ผังชั้น 1 – ปรับระยะตามบันทึกหน้างาน

P01 / แบบร่างเพื่อทบทวน

20 ก.ย. 2026 / ชุดแก้ไขหน้างาน

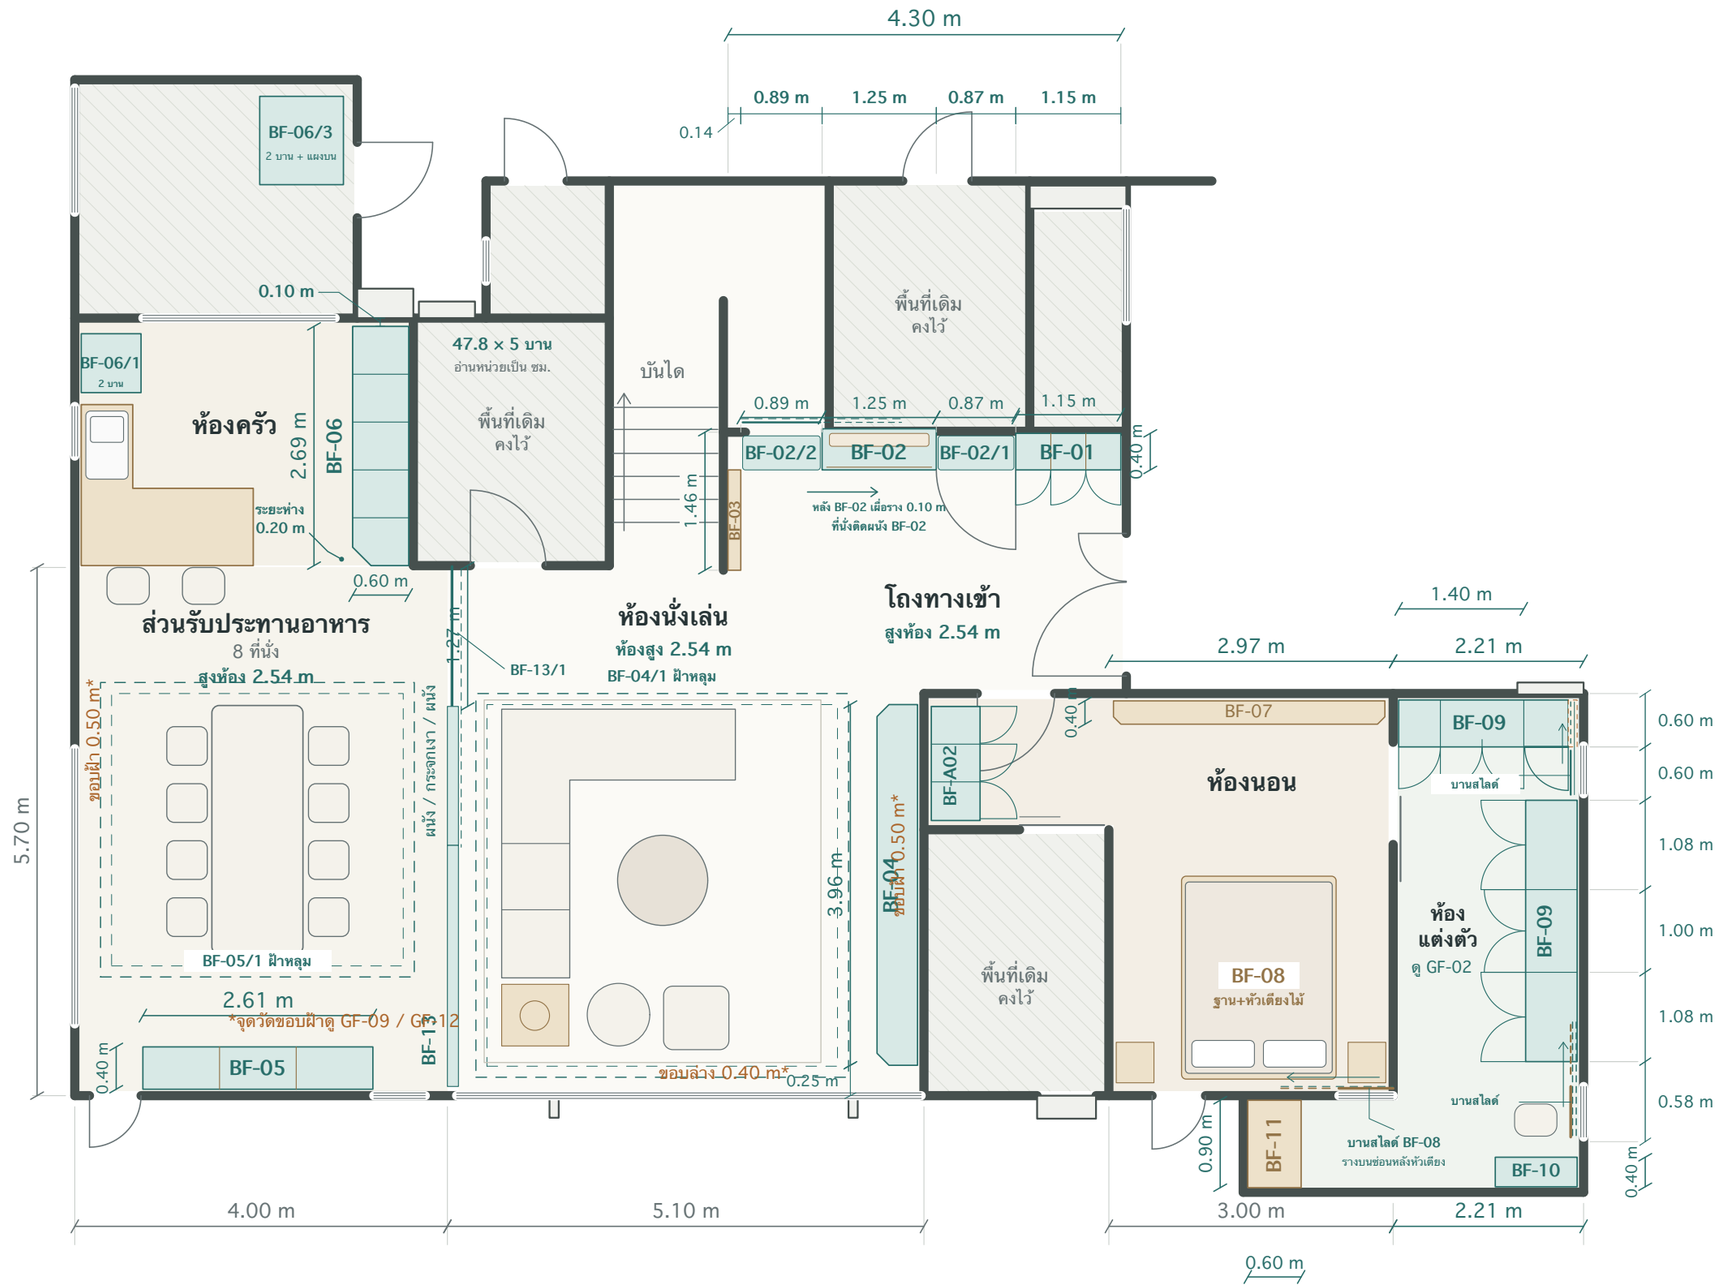
ตู้ปรับแบบ / เพิ่มใหม่ คงตำแหน่งตู้เดิม พื้นที่เดิมคงไว้

ระยะใหม่จากภาพชุด 20 ก.ย. 2026

BF-01 **ตู้รองเท้า**
1.15 × 0.40 m

BF-02 **ที่นั่งติดผนัง**
1.25 m / สูง 0.40 / ลึก 0.30 m

BF-02/2, /1 **สไลด์หลัง / บานเปิด**
ช่องรางหลังที่นั่ง 0.10 m

BF-03 **ลิ้นชักไม้เตี้ยวางพื้น**
1.06 × 0.20 / สูงรวม 0.21 m

BF-04, /1 **ชุดทีวี / ฝ้าหลุม**
แนวตู้ 3.96 m / ดู GF-08

BF-05, /1 **ตู้ / ฝ้าหลุมห้องอาหาร**
ตู้ 2.61 × 0.40 m

BF-06 **ตู้ครัว**
2.69 × 0.60 m / ปลายหักมุม

BF-06/1 **ตู้เหนือตู้เย็น**
2 ชั้น / 2 บาน

BF-06/3 **ตู้เก็บเครื่องครัว**
2 บาน / ช่องบนเดิมไม่ทำแผงปิด

BF-07 **ชุดทีวี**
2.97 × 0.30 m / รูปแบบใหม่ GF-16

BF-08 **เตียง 5 ฟุต / หัวเตียง**
สไลด์หน้าต่างขวา / แถบรางบนสูง 0.10 m

BF-09 **ตู้เสื้อผ้า**
บานมุมเปิด / บานสไลด์ 2 หน้าต่าง

BF-10, 11 **โต๊ะเครื่องแป้ง / ตู้สูง**
ดูรูปด้านและช่องภายใน

BF-13, /1 **ผนังกระจก / กระจกสไลด์**
ประตูใหม่รางบนซ่อนฝ้า

BF-A02 **ตู้ทางเข้าห้องนอน**
บานเลื่อน / กว้าง 1.30 ลึก 0.60 m

ห้องแต่งตัว - ปรับระยะตามบันทึกหน้างาน

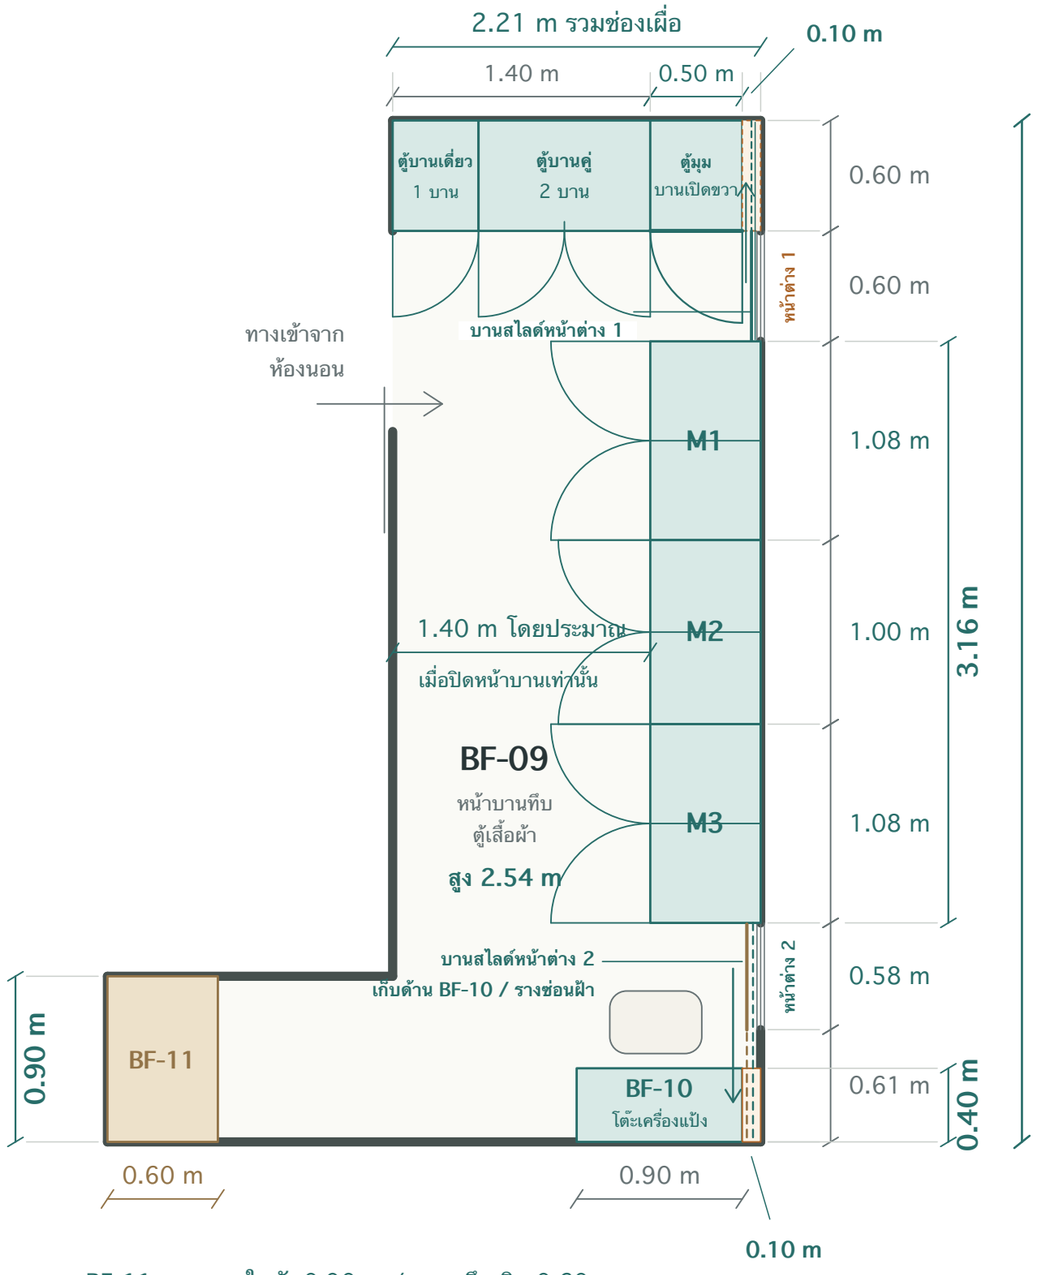
BF-11: แนวยาวในผัง 0.90 m / ความลึกเดิม 0.60 m

BF-10: ลึก 0.40 m / กว้าง 0.90 m / ช่องเผื่อข้าง 0.10 m

M1 1.08 / M2 1.00 / M3 1.08 m รวม 3.16 m
ตู้แนวบน 1.40 + มุม 0.50 = 1.90 m / บานมุมดู GF-18
ช่องเผื่อบานเลื่อน 0.10 m / แนวกว้างใหม่ 2.21 m
หน้าต่างบน: บานสไลด์ / บานมุมตู้เปิดได้
หน้าต่างล่าง: เลื่อนเก็บด้าน BF-10 / รางซ่อนฝ้า

เปลี่ยนความลึกโต๊ะเป็น 0.40 m ตามภาพ
กว้าง 0.90 m / ช่องเผื่อข้าง 0.10 m
ปลายห้อง 0.61 = โต๊ะลึก 0.40 + ช่วงเหลือ 0.21 m

แนวยาวตามผนัง 0.90 m และลึกเดิม 0.60 m
ระยะ 0.90 m เป็นขนาดในผัง ไม่ใช่ความสูงตู้

บานไม้เลื่อนไปทาง BF-10 / รางบนซ่อนฝ้า
0.58 m คือช่วงหน้าต่าง ไม่ใช่ขนาดบานผลิต
ช่องหลังตู้ ระยะซ้อนบาน และระดับรางรอวัด

ประสาน M2 ยาว 1.00 m ใน GF-01 / GF-19 แล้ว
M3: ข้อคิดเห็น 0.50 m ยังรอยืนยันแนวระยะ

แนวยาว 5.55 m เป็นผลรวมระยะย่อย / ต่างค่าเดิม 5.63 m อยู่ 0.08 m รอเทียบหน้างาน / แนวกว้าง 2.21 m ยังรอจัดสรรส่วนต่าง 0.21 m

BF-01 - ตู้รองเท้า 3 ประตู

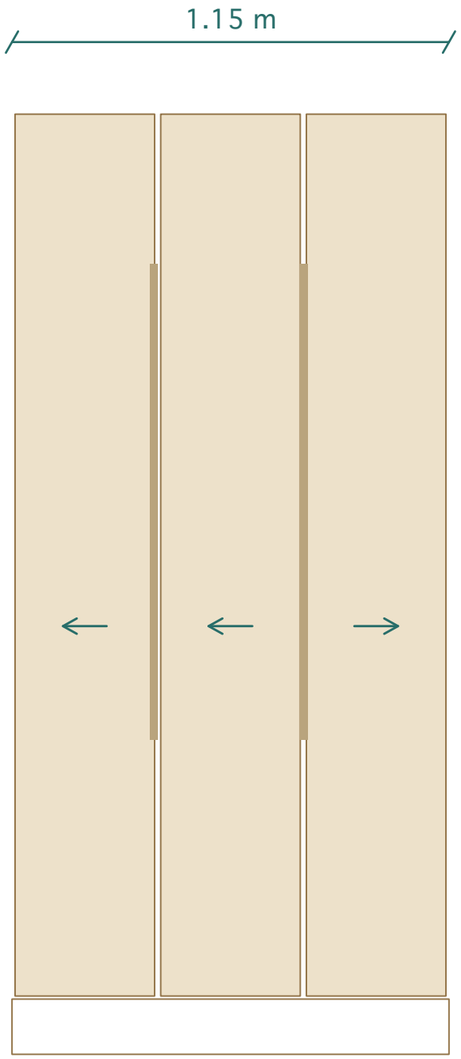
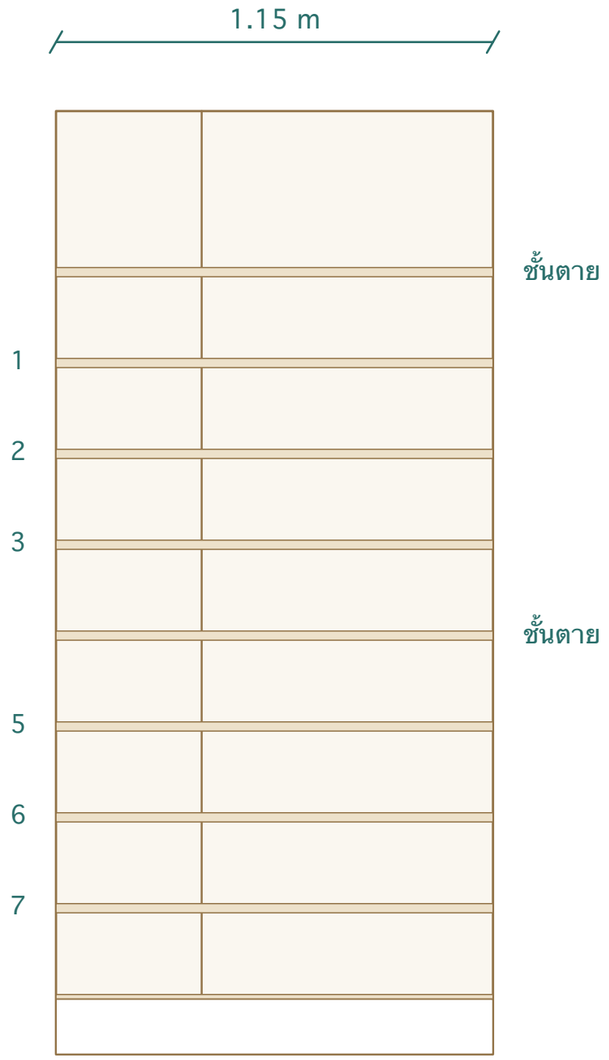
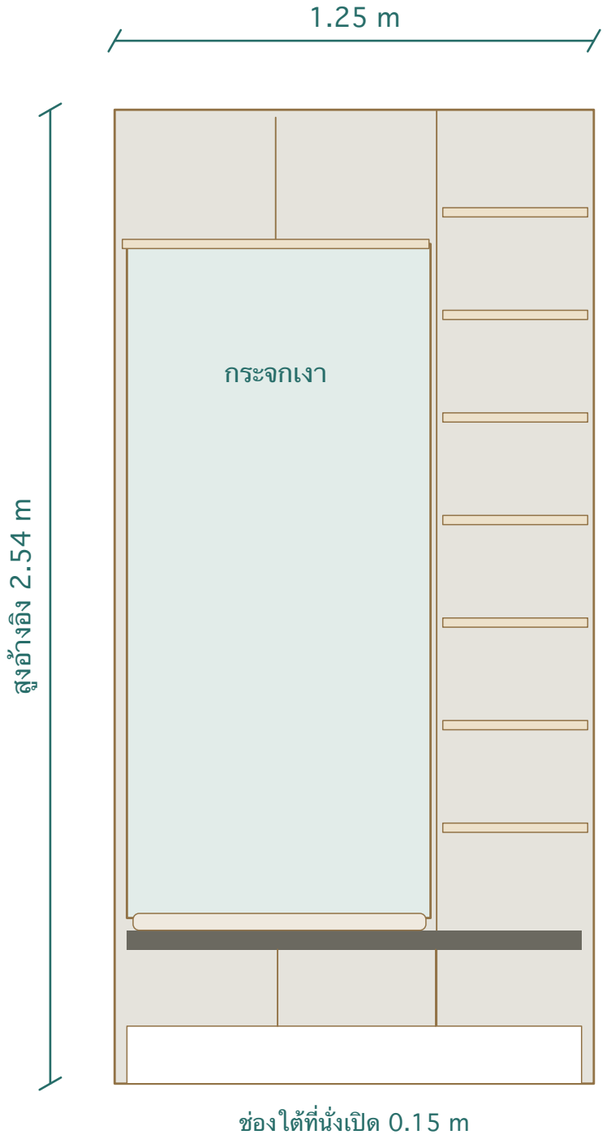
คงขนาด 1.15 × 0.40 m / เพิ่มทิศเปิดและแยกชั้นตาย-ชั้นปรับระดับ

บาน 1 ซ้าย / 2 ซ้าย / 3 ขวา
ภายในรวมช่อง 2-3 ต่อเนื่อง
ชั้นใต้ช่องบนเป็นชั้นตาย
ชั้นกลางเป็นชั้นตาย
ชั้นที่ทำลูกศรเป็นชั้นปรับระดับ
ลึกตู้ 0.40 m

ช่องบน 0.40 / รองเท้า 8 ระดับ
ระดับ 1 สูง 0.30 / ที่เหลือ 0.20
ใต้ตู้เปิด 0.15 m
ผลรวมช่อง 2.25 / ตัวตู้ 2.44
ส่วนต่าง 0.19 m รอจัดสรร

จำนวนช่องและหน้าบานคงเดิม / ระยะชั้นปรับระดับให้ทำรูตามระบบอุปกรณ์จริง / ภาพเป็นรูปแบบ ไม่ใช่มาตราส่วนผลิต
ร่องจับแนวตั้งแสดงตาม PDF หน้า 5 / ตำแหน่ง ขนาดร่อง และความหนาบานต้องสรุปก่อนผลิต

BF-02 - ที่นั่ง กระจก และชั้นข้าง

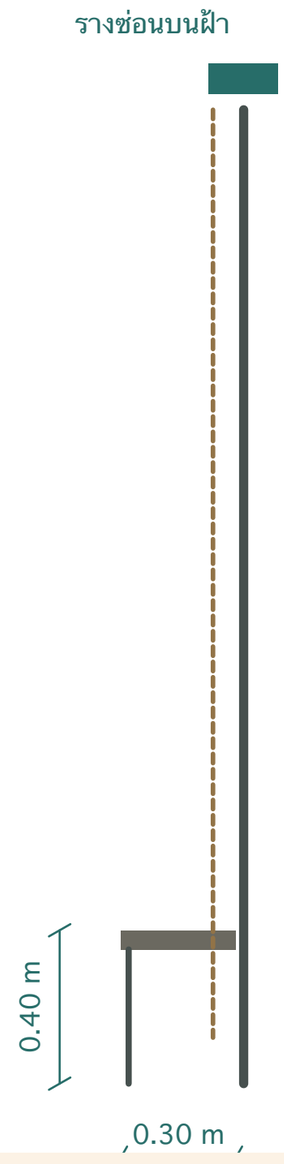
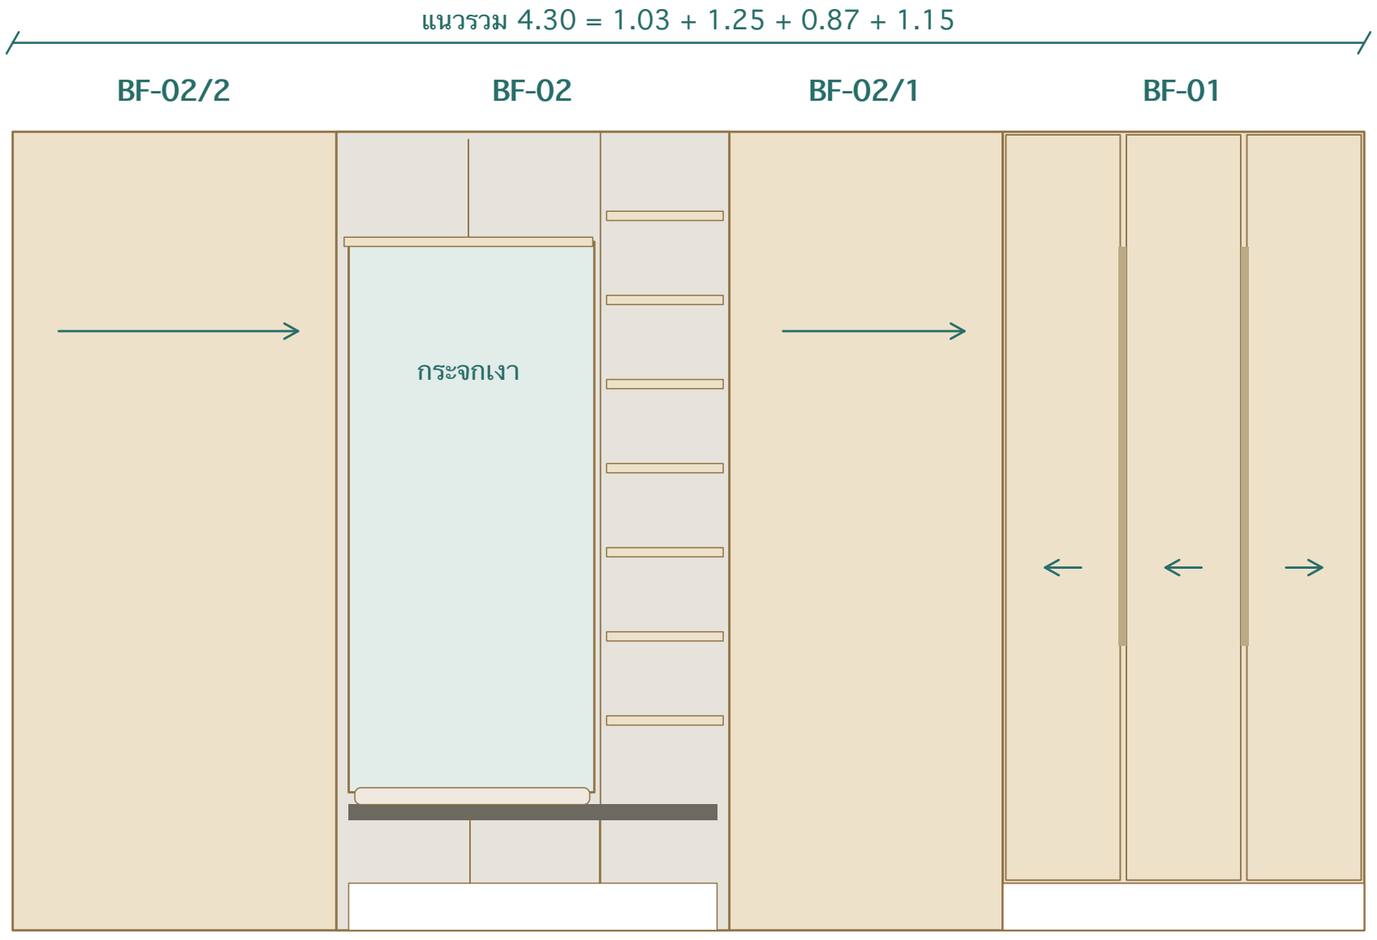
เพิ่มกระจกเงาด้านหลังที่นั่ง
ชั้นด้านขวา 8 ชั้น / แนวกว้าง 0.41 m
ช่องบนสูง 0.35 m ตามภาพ PDF
ใต้ที่นั่งแบ่งช่อง / เปิดล่าง 0.15 m
ที่นั่งสูง 0.40 m และลึก 0.30 m
มือจับซ่อน / ร่องจับตามตำแหน่งบาน

BF-02/2: รวมแถบ 0.14 + ช่อง 0.89
= 1.03 m ไม่ใช่ขนาดบานสุทธิ
เลื่อนขวาพักหลัง BF-02 / ช่องหลัง 0.10
ย้ายรางบนไปซ่อนในฝ้า
BF-02/1 คงบานเปิดด้านขวา

ระยะ 1.80 m ในภาพยังไม่ชัดว่าจบที่ระดับใด จึงเก็บเป็นจุดรอยืนยัน ไม่ใช้กำหนดความสูงกระจก
ช่อง 0.25 m ใต้ที่นั่งและโครงรับต้องประสานกับระดับนั่ง 0.40 m / ขนาดบาน ร่องจับและอุปกรณ์รอสรุป

BF-03 - กล่องลิ้นชักฐานวางศาลเจ้าที่

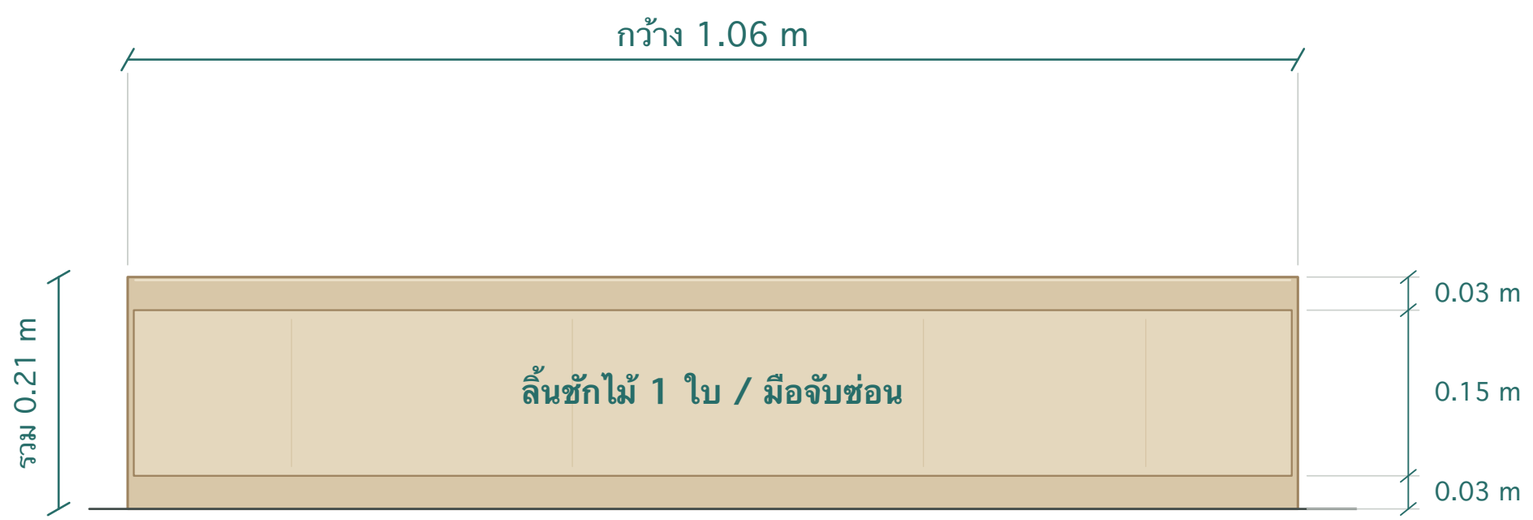
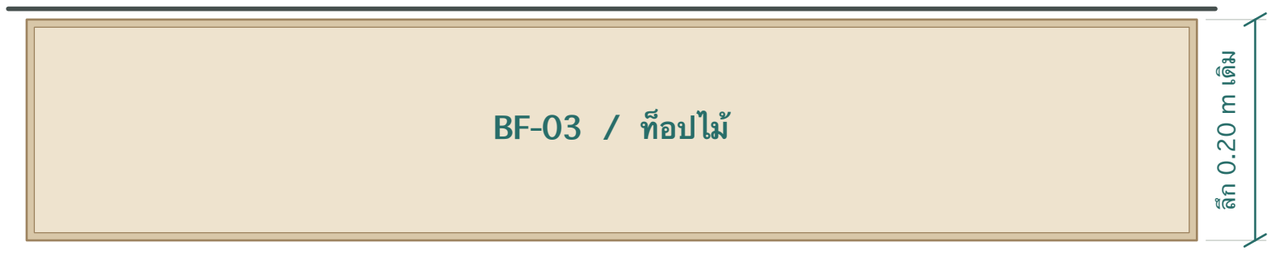
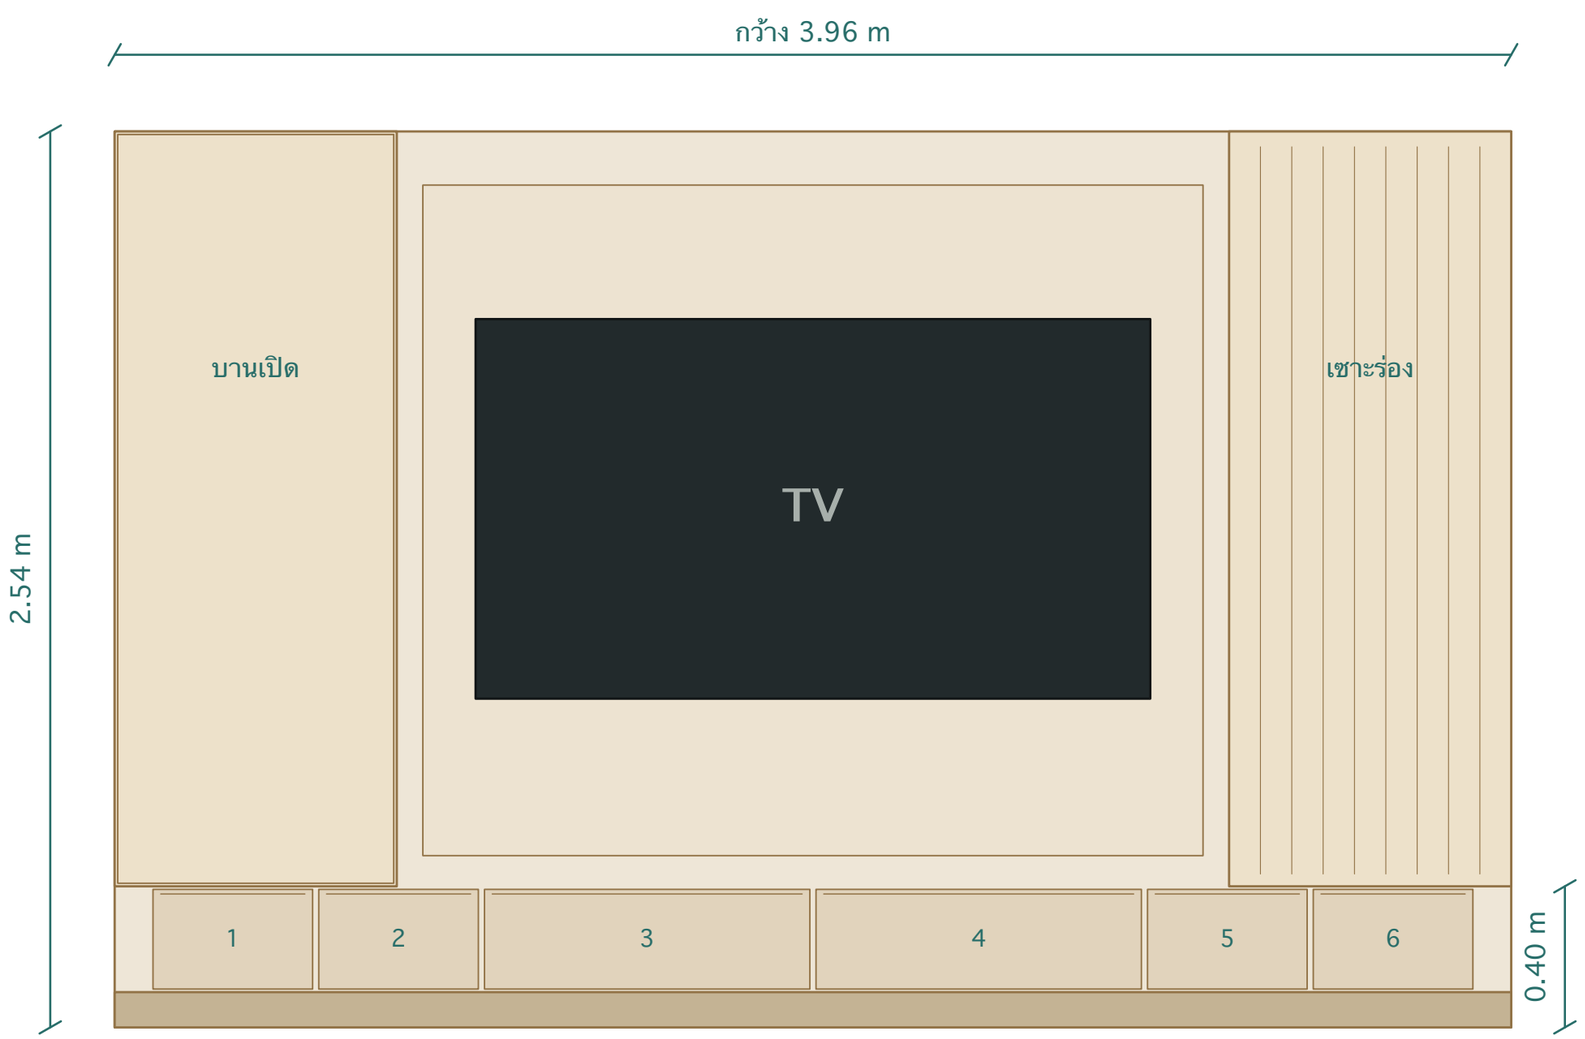
แทนรูปแบบชั้นไหว้พระเดิม / กว้าง 1.06 m / 0.03 + 0.15 + 0.03 = สูงรวม 0.21 m

ลิ้นชักไม้ยาว 1.06 m วางบนพื้น
หน้าลิ้นชักเดียว / ไม่แบ่งเป็นสองใบ
มือจับซ่อนในขอบบานตามข้อกำหนดบ้าน
ตำแหน่งเดิมชิดมุม BF-02/2

แถบบน 0.03 m
หน้าลิ้นชัก 0.15 m
แถบล่าง 0.03 m
รวม 0.21 m จากผลบวกระยะที่เขียน

ใช้เฉพาะชุดลิ้นชักไม้เตี้ย
ยกเลิกแผงสูง ชั้นหิน และฐานหินเดิม
ความลึก 0.20 m คงจากข้อมูลเดิม
ตรวจแนวเปิดใกล้ประตู BF-02/2 หน้างาน

ขนาดกล่องลิ้นชัก รางรับน้ำหนัก และช่องไฟ
ความหนาแผ่นจริง การยึดและการกันความชื้น
ระยะ 3 cm เป็นแถบในภาพ ไม่ยืนยันชนิดแผ่น
